ŽELEZNICE SLOVENSKEJ REPUBLIKY

V e c : Vysvetlenie informácií potrebných na vypracovanie ponuky 33

Obstarávateľ v zmysle § 48 zákona č. 343/2015 Z. z. o verejnom obstarávaní a o zmene a doplnení niektorých zákonov v znení neskorších predpisov (ďalej len „ZVO“) poskytuje vysvetlenie informácií potrebných na vypracovanie ponuky v zadávaní nadlimitnej zákazky na predmet zákazky „**Modernizácia železničnej trate Žilina – Košice, úsek trate Poprad Tatry (mimo) – Krompachy. Časť: A.2 Vydrník (mimo) – Markušovce (mimo)**“ vyhlásenej uverejnením Oznámenia o vyhlásení verejného obstarávania vo Vestníku Európskej únie č. 43837-2025 číslo vydania série S úradného vestníka: 15/2025 dňa 22.01.2025 a vo Vestníku verejného obstarávania č. 16/2025 pod značkou 1536 - MSP dňa 23.01.2025 (ďalej len „oznámenie o vyhlásení verejného obstarávania“) nasledovne:

V SO 05-34-15.03 sú schémy rozvádzačov súčasťou PD DVZ.

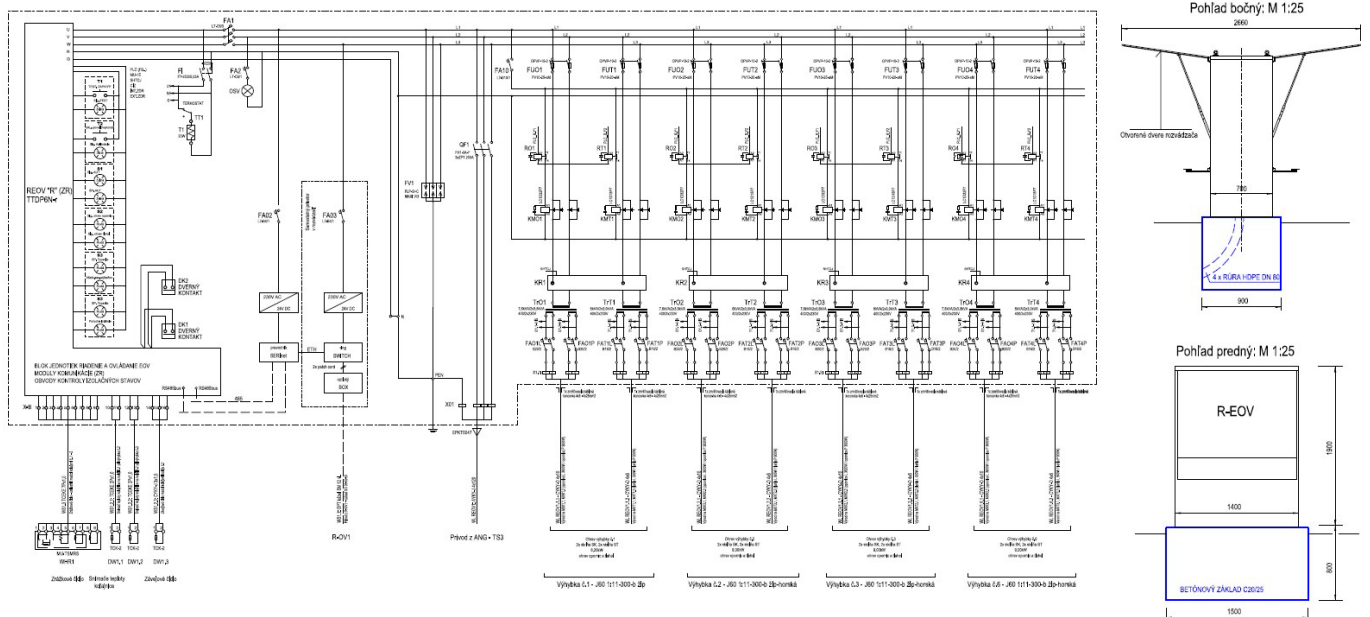
Uvedené sa týka aj odpovedí Obstarávateľa na otázku 214, kde Obstarávateľ poukazuje na skúsenosti záujemcov, ale v niektorých prípadoch napr. pri SO 05-34-20 pri rozvodniciach RE-MUV, pri SO 05-34-15.03 RE-MUV - nie je uvedený ani len počet modulov.

Odpovede sú vzhľadom na dielčie otázky uvedené vždy aj s príslušne citovanou dielčou otázkou kurzívou. „Uvedené sa týka aj odpovedí Obstarávateľa na otázku 214, kde Obstarávateľ poukazuje na skúsenosti záujemcov, ale v niektorých prípadoch napr. pri SO 05-34-20 pri rozvodniciach RE-MUV, pri SO 05-34-15.03 RE-MUV - nie je uvedený ani len počet modulov.“

Rozsah rozvádzačov, ich veľkosť vychádza z daného riešenia, obsiahnutého aj v ostatných častiach projektovej dokumentácie DVZ.

V tých PS/SO, v ktorých nie sú prítomné schémy rozvádzačov, je zvyčajne typ a náplň rozvádzača popísaný v technickej správe. Čo nie je uvedené tam, je ďalej zrejmé z výkresovej časti dokumentácie DVZ.

Pre uvedené SO 05-34-20.03 je v technickej správe uvedený charakter rozvádzača a charakter náplne rozvádzača, citujeme:

Ako napr. REOV 1:

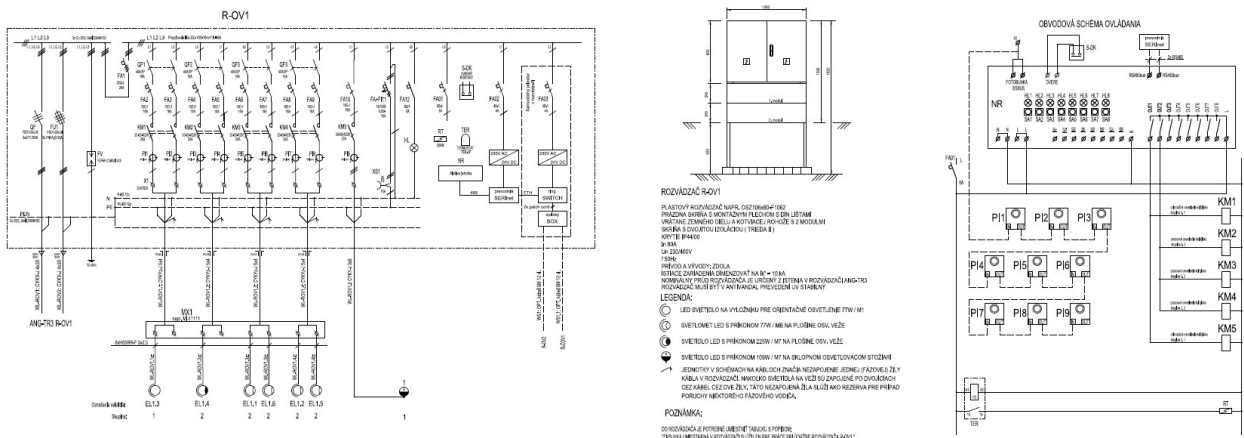
Žiadame Obstarávateľa aby poskytol výkresy všetkých požadovaných rozvádzačov v rámci danej stavby pre objektívne nacenenie a taktiež aby poskytol projekty požiarnej ochrany.“

V dokumentácii DVZ je dostatočný popis rozvádzačov a výkresov na nacenenie.

Čo sa týka náplne rozvádzačov – ich prevedenie, resp. typ a aj vybavenie je zvyčajne popísaná v technickej správe. Súčasťou projektovej dokumentácie je ďalšia výkresová dokumentácia, ktorá dopĺňa údaje v technickej správe.

Rozvádzače technológie EOV a VO sú dané technológiou povolenou na ŽSR, ich prevedenie a vybavenie vyplýva jednoznačne z povoľovacích listov povolených zariadení na ŽSR.

UČS 06:

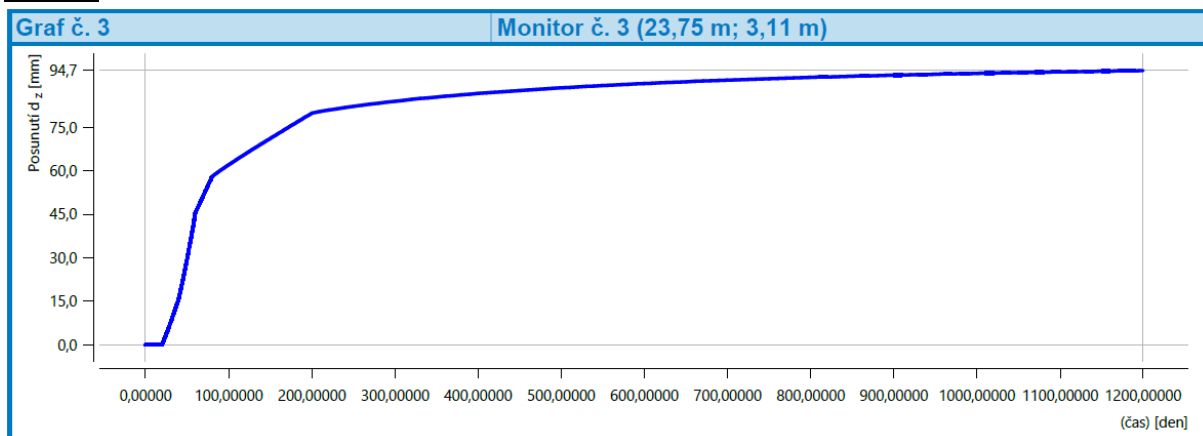
Pri budovaní vysokých železničných násypov dochádza k postupnému sadaniu zemného telesa. Projektová dokumentácia predpokladá, vzhľadom na prebytok materiálu, použitie všetkej vytlačenej zeminy do násypov. Aj pri dodržaní všetkých predpisov a noriem pri ukladaní zemín dôjde k zmenám tvaru zemného telesa. Na obdobných stavbách sa tento problém rieši napríklad konsolidačnou prestávkou, konsolidačnými násypmi, nadnásypmi, zlepšovaním násypovej zeminy, viacnásobným podbitím, výškovou úpravou trakčného vedenia a pod. Na tejto stavbe však vzhľadom na stavebné postupy v niektorých úsekoch nie je možné s uvedenými opatreniami uvažovať, pretože objekty sa uvádzajú do prevádzky ihneď po ich dokončení. Počíta projekt s dotvarovaním zemného telesa v čase? Vo výkaze výmer je k tomuto problému uvedené len jedno výškové vyrovnanie koľaje v objektoch železničného zvršku.

V rámci stavby sú v miestach vyšších železničných násypov navrhnuté SO, ktoré riešia ich zakladanie a majú predpokladanú deformáciu urýchliť. Návrh SO zakladania násypov vychádzal z realizovaného inžiniersko – geologického prieskumu.

Statické posúdenie násypov a ich konsolidácie je súčasťou ďalšieho stupňa projektovej dokumentácie DRS. Priebeh sadania najvyšších násypov v najhorších základových podmienkach pre jednotlivé UČS je zobrazený v nasledujúcich grafoch:

Táto doba, v spojení s objektami zakladania násypov a preukázanými deformáciami na grafoch vyššie nepredstavuje riziko výraznejšieho dotvarovania násypov. Samozrejme počas výstavby zastihnuté
